設計及び工事計画認可申請書の一部補正について

東海第二発電所

設計及び工事計画認可申請書の一部補正

令和7年9月30日付け発室発第103号にて申請した設計及び工事計画認可申請書について、記載の適正化等を行うため、「Ⅱ. 工事計画」、「Ⅲ. 工事工程表」「Ⅳ. 設計及び工事に係る品質マネジメントシステム」、「Ⅵ. 添付書類」を補正する。

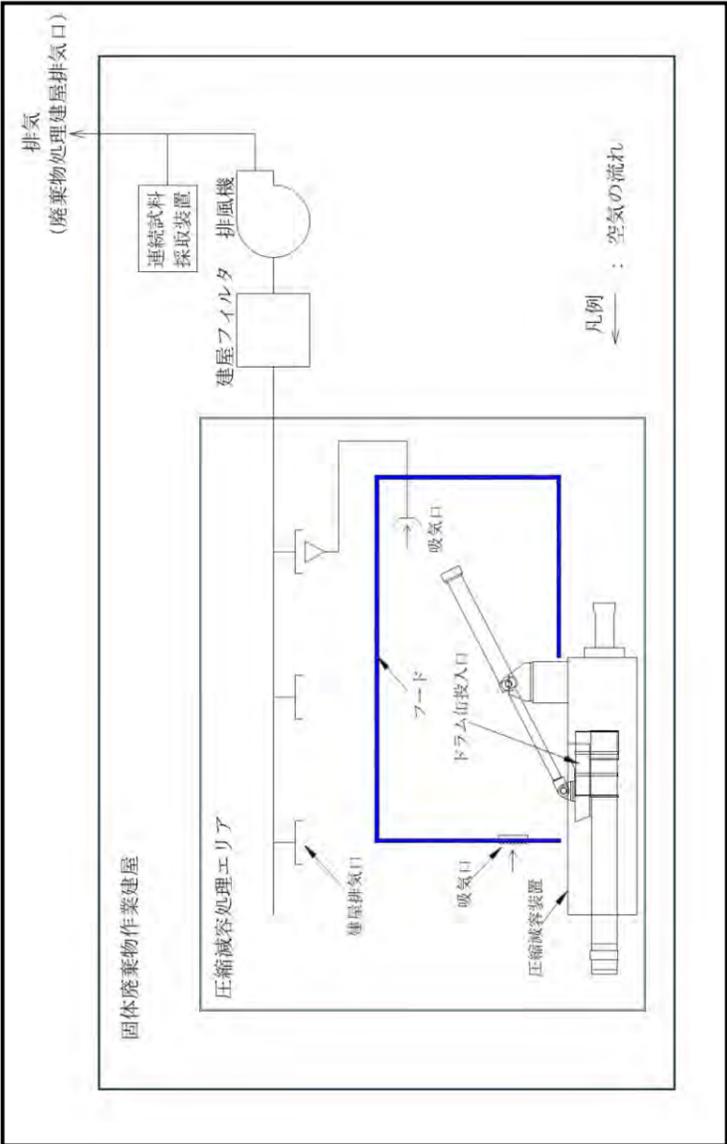
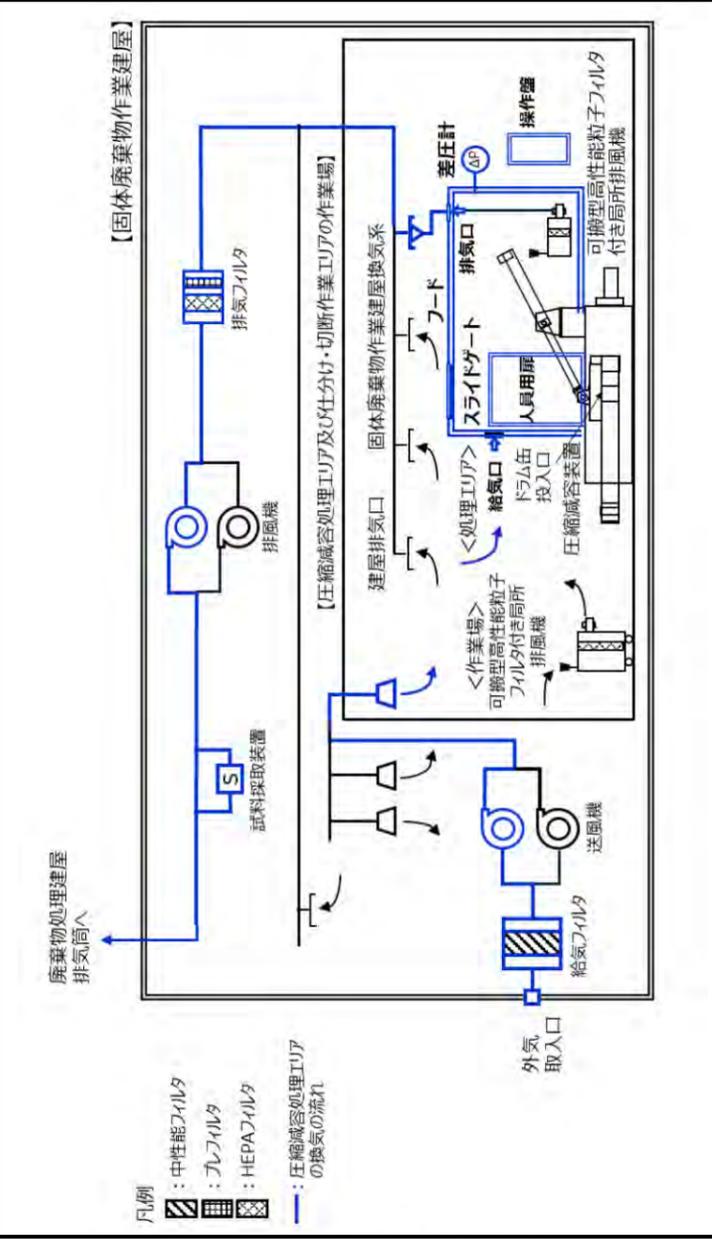
| 変更前 (2025年9月30日申請) | 変更後 | 変更理由 | | | | |
|----------------------------------|---|----------------------------------|---------|-----------|-------|---|
| - | <p style="text-align: center;">表2 潤滑油又は燃料油を内包する設備のある火災区域等の換気空調設備</p> <table border="1" data-bbox="1596 548 2487 646"> <tr> <td data-bbox="1596 548 2089 604">「潤滑油」又は「燃料油」を内包する設備がある火災区域又は火災区画</td> <td data-bbox="2089 548 2487 604">換気空調設備等</td> </tr> <tr> <td data-bbox="1596 604 2089 646">固体廃棄物作業建屋</td> <td data-bbox="2089 604 2487 646">建屋換気系</td> </tr> </table> <p style="text-align: center;">NT2 設③ 資料4 R1</p> <p style="text-align: center;"><u>11</u></p> | 「潤滑油」又は「燃料油」を内包する設備がある火災区域又は火災区画 | 換気空調設備等 | 固体廃棄物作業建屋 | 建屋換気系 | <p>前頁より記載内容を繰り下げ記載の適正化</p> <p>頁番号の適正化</p> |
| 「潤滑油」又は「燃料油」を内包する設備がある火災区域又は火災区画 | 換気空調設備等 | | | | | |
| 固体廃棄物作業建屋 | 建屋換気系 | | | | | |

NT2 設③ 資料6-1 R0

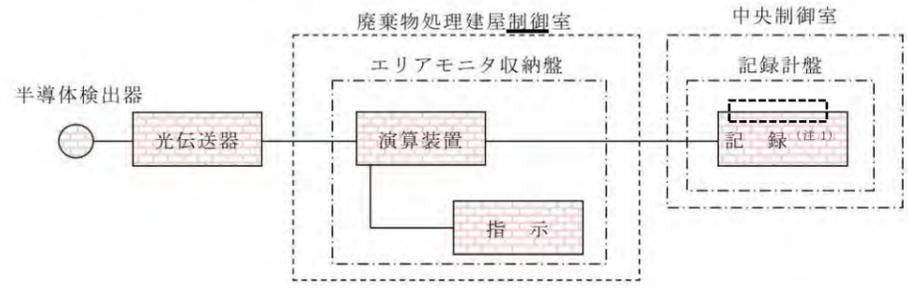
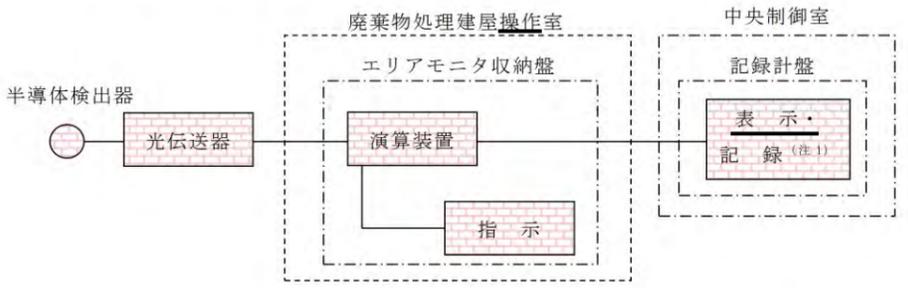
| 変更前 (2025年9月30日申請) | 変更後 | 変更理由 |
|--|--|-----------------------------|
| <p>3.1 エリアモニタリング設備</p> <p>3.1.1 放射性物質により汚染するおそれがある管理区域内の人の放射線防護を目的として線量当量率を計測する装置</p> <p>(1) 圧縮減容処理エリアモニタ</p> <p>圧縮減容処理エリアモニタは、設計基準対象施設の機能を有しており、圧縮減容処理エリア内の線量当量率を半導体検出器を用いてパルス信号として検出する。検出したパルス信号を光伝送器を通して演算装置にて線量当量率に応じたデータに変換する処理を行った後、廃棄物処理建屋制御室に指示する。また、中央制御室にて記録及び保存を行う。圧縮減容処理エリアモニタの概略構成図を図1に示す。記録及び保存については、「3.2 放射線管理用計測装置の計測結果の表示、記録及び保存」に示す。</p>  <p style="text-align: center;">(注1) 記録計</p> <p style="text-align: center;">図1 圧縮減容処理エリアモニタの概略構成図</p> <p style="text-align: center;">2</p> | <p>3.1 エリアモニタリング設備</p> <p>3.1.1 放射性物質により汚染するおそれがある管理区域内の人の放射線防護を目的として線量当量率を計測する装置</p> <p>(1) 圧縮減容処理エリアモニタ</p> <p>圧縮減容処理エリアモニタは、設計基準対象施設の機能を有しており、圧縮減容処理エリア内の線量当量率を半導体検出器を用いてパルス信号として検出する。検出したパルス信号を光伝送器を通して演算装置にて線量当量率に応じたデータに変換する処理を行った後、廃棄物処理建屋操作室に指示する。また、中央制御室にて表示・記録及び保存するとともに監視を行う。圧縮減容処理エリアモニタの概略構成図を図1に示す。記録及び保存については、「3.2 放射線管理用計測装置の計測結果の表示、記録、保存等」に示す。</p>  <p style="text-align: center;">(注1) 記録計</p> <p style="text-align: center;">図1 圧縮減容処理エリアモニタの概略構成図</p> <p style="text-align: center;">2</p> | <p>記載の適正化</p> <p>記載の適正化</p> |

| 変更前 (2025年9月30日申請) | 変更後 | 変更理由 | | | | | | | | | | | | | | | | | | | | | | | | | | | | | | | | | | | | | | | | | | | | | | | | | | | | | | | | | | | | |
|--|---|------|----|-----|------------|-------|------------|-------|------------|-----|------|----|----------|---|----------|------|----------|---|----|---|--------------|---------|-----|---------|----|---|-----|-------------|----|------|--|------|--|----|-----|------------|-------|------------|-------|------------|-----|------|----|----------|---|----------|------|----------|---|----|---|--------------|---------|-----|---------|----|---|-----|-------------|----|------|---|
| 設計図 | 第 1-2 図 | | | | | | | | | | | | | | | | | | | | | | | | | | | | | | | | | | | | | | | | | | | | | | | | | | | | | | | | | | | | | |

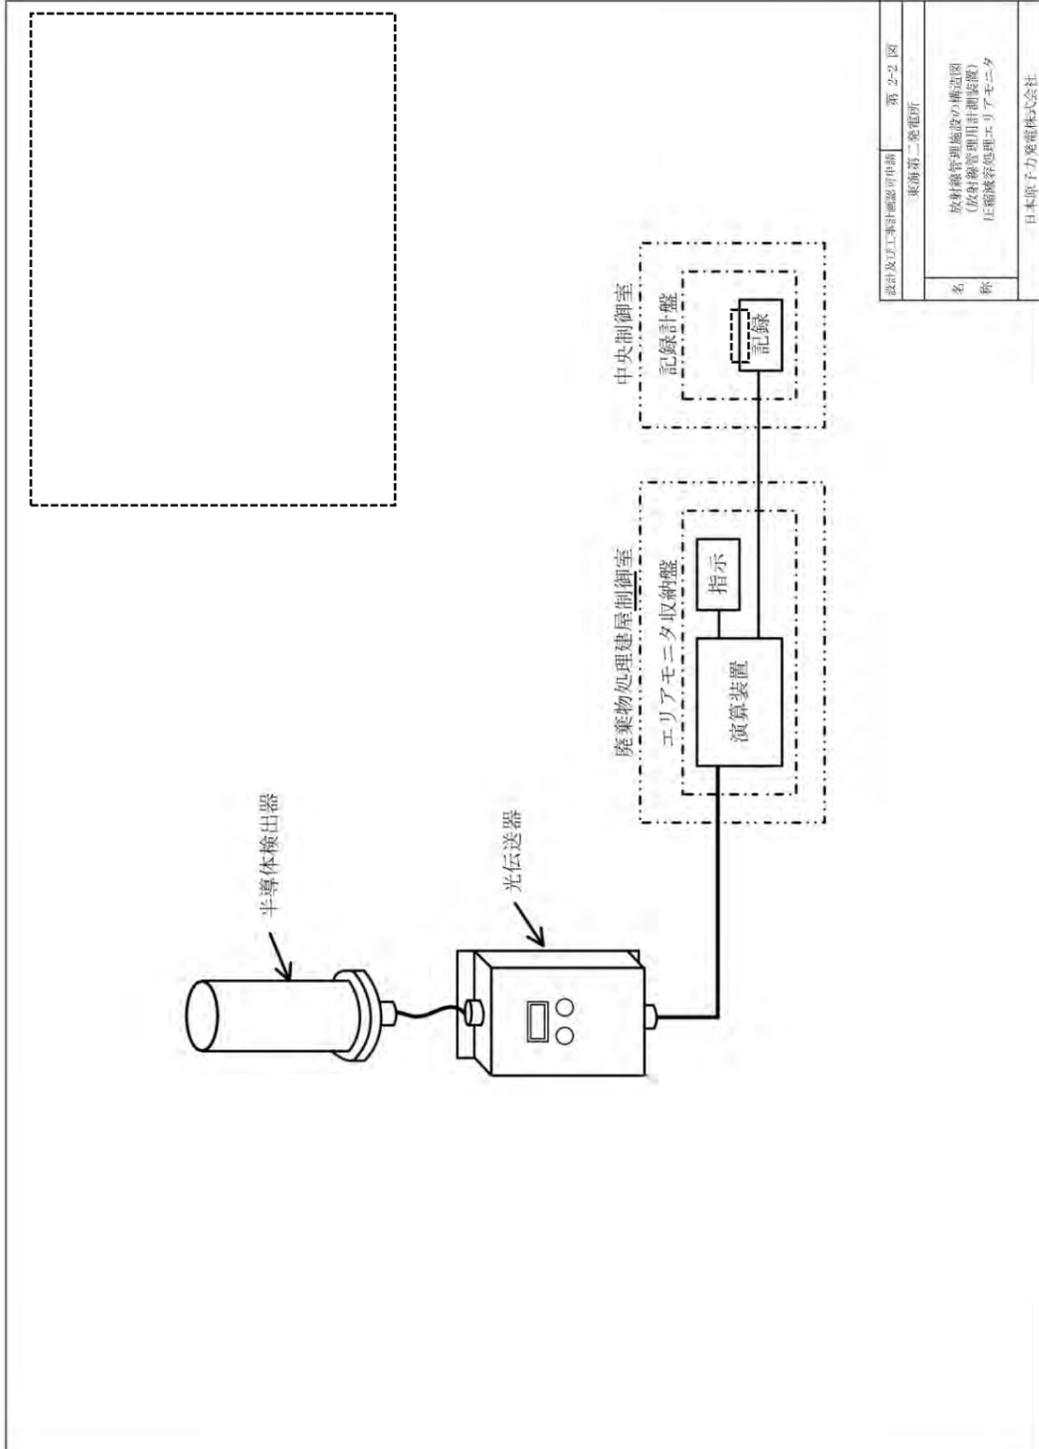
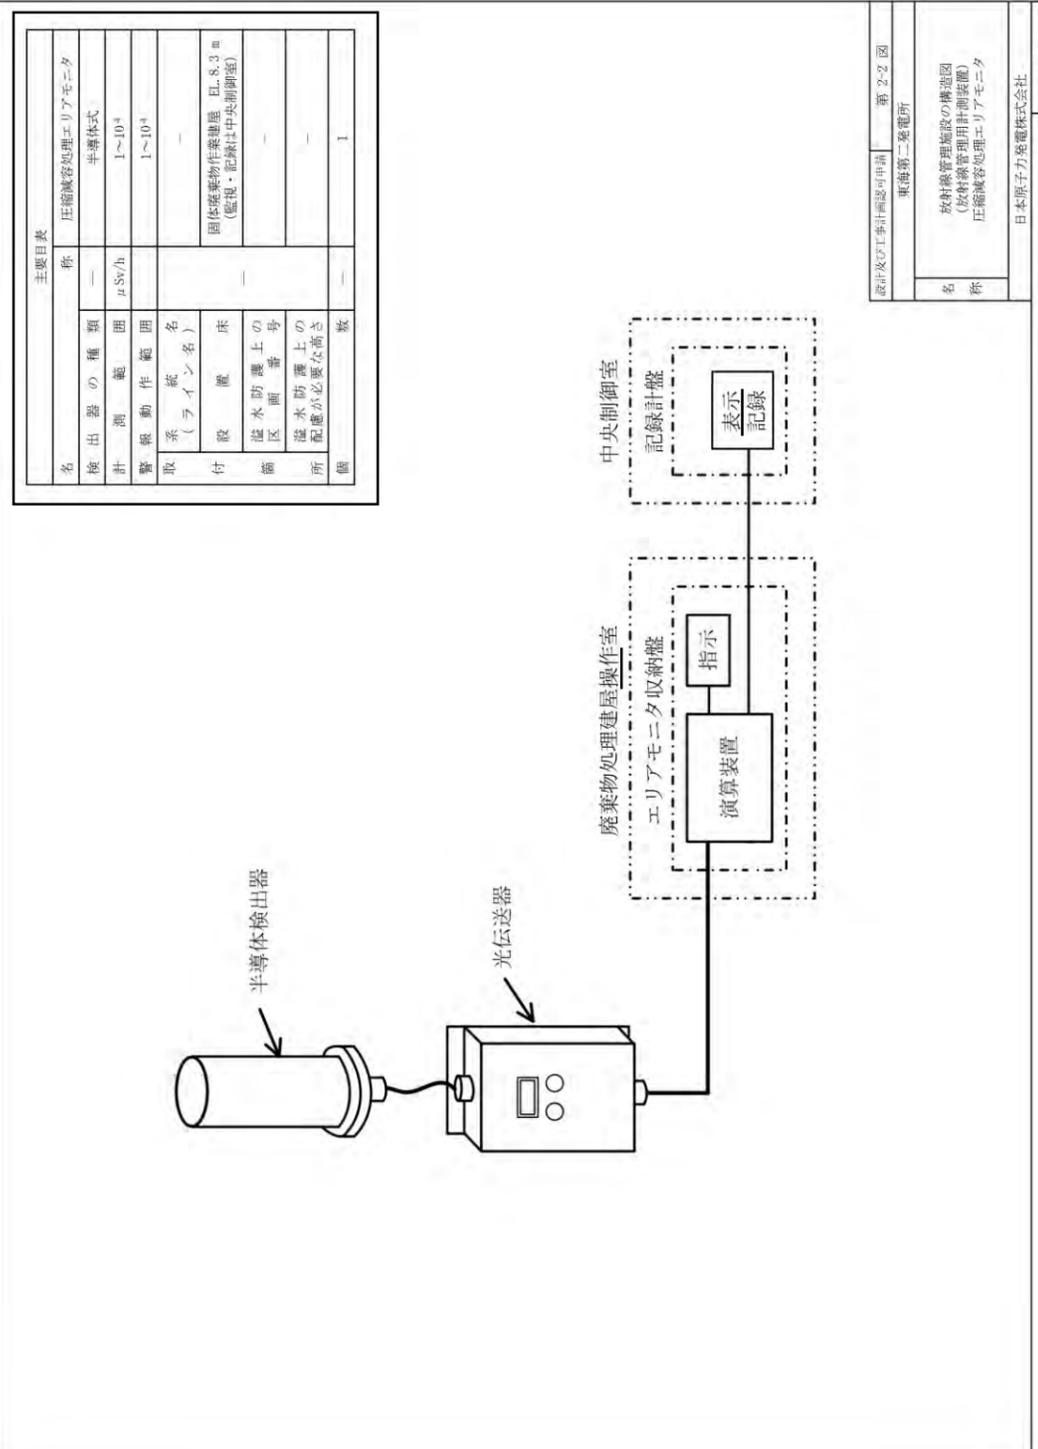
| 変更前 (2025年9月30日申請) | 変更後 | 変更理由 | | | | | | | | | | | | | | | | | | | | | | | | | | | | | | | | | | | | | | | | | | | | | | | | | | | | | | | | | | | | |
